Dossier de déclaration de projet et mise en compatibilité du PLU de Rauzan pour le projet de système collectif de collecte et de traitement des effluents vinicoles pour la CUMA vitivinicole de l'Engranne et le GIE Chantemerle

Mémoire en réponse à l'avis de la MRAe de Nouvelle-Aquitaine du 20 octobre 2020

Avis N°2020ANA115 rendu par délégation de la Mission régionale d'autorité environnementale de la région Nouvelle-Aquitaine

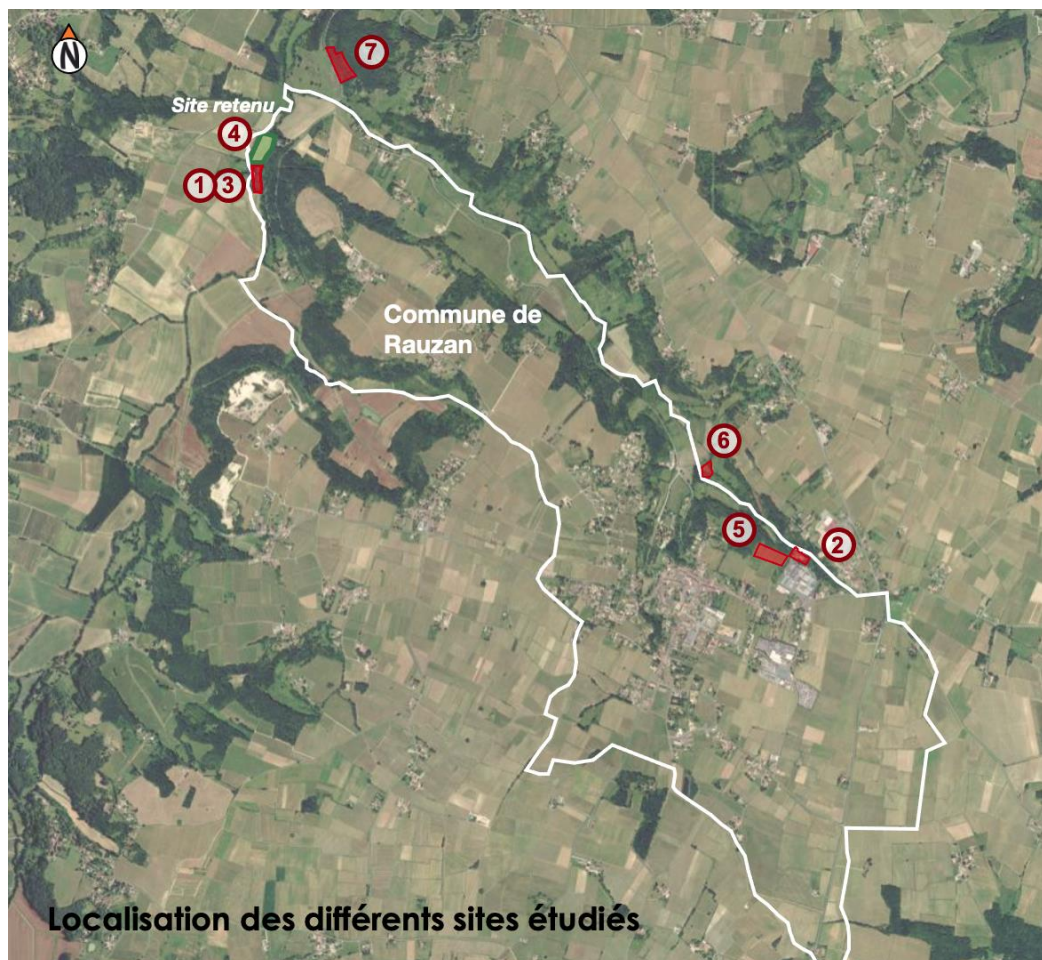
Malgré les éléments de justification du choix du site, la MRAe considère que d'autres scénarios alternatifs auraient dû être étudiés et entend faire valoir que le choix d'autoriser, à proximité immédiate d'un cours d'eau, des installations qui, par leur nature, représentent un risque important de pollution des milieux aquatiques, n'est pas satisfaisant. Dans le cadre de la démarche d'évitement des incidences susmentionnée, elle considère indispensable que la recherche d'autres terrains soit menée sur le territoire de la commune pour la conduite de ce projet.

Le choix du site le plus approprié était conditionné par un certain nombre de composantes obligatoires. Un **tableau de comparaison multicritères** a permis d'objectiver la comparaison des projets et les différents sites étudiés. Il s'est employé à noter des critères concernant les milieux physique, naturel et humain, le paysage et le patrimoine. Il prend en compte les contraintes de localisation, de réalisation technique et l'incidence financière.

Cette analyse et notation des impacts est établie sur 3 niveaux de notation. De l'impact le plus faible avec une note de 1 et un impact le plus fort de 3. Un impact médian avec une note de 2.

Cette comparaison confirme bien l'intérêt du projet retenu qui est : projet n°1 site 4 (parcelle ZI 123) sur la commune de Rauzan.

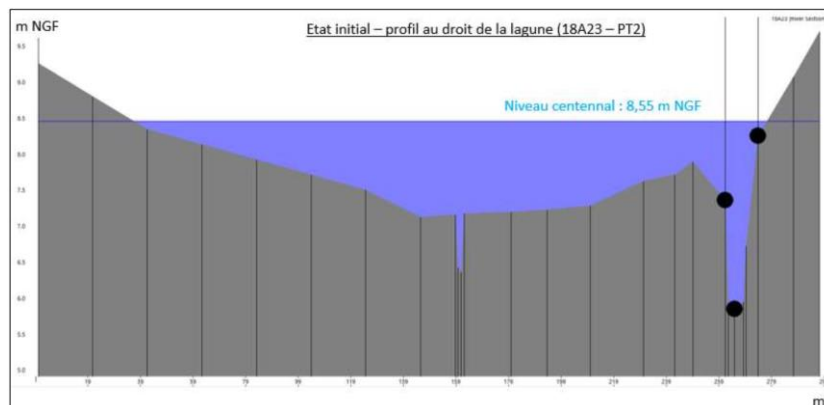
La MRAe souligne qu'il eut été un préalable indispensable de disposer des résultats de l'étude hydrogéologique dans le cadre du présent dossier, afin d'évaluer les éventuelles mesures à prendre dans le document d'urbanisme.

[...] En l'absence de l'étude hydrogéologique susmentionnée, le dossier présenté par la communauté de Castillon Pujols ne démontre pas que l'artificialisation de la parcelle ZI 123 n'aggraverait pas le risque inondation pour l'habitation du Moulin de Scassefort.
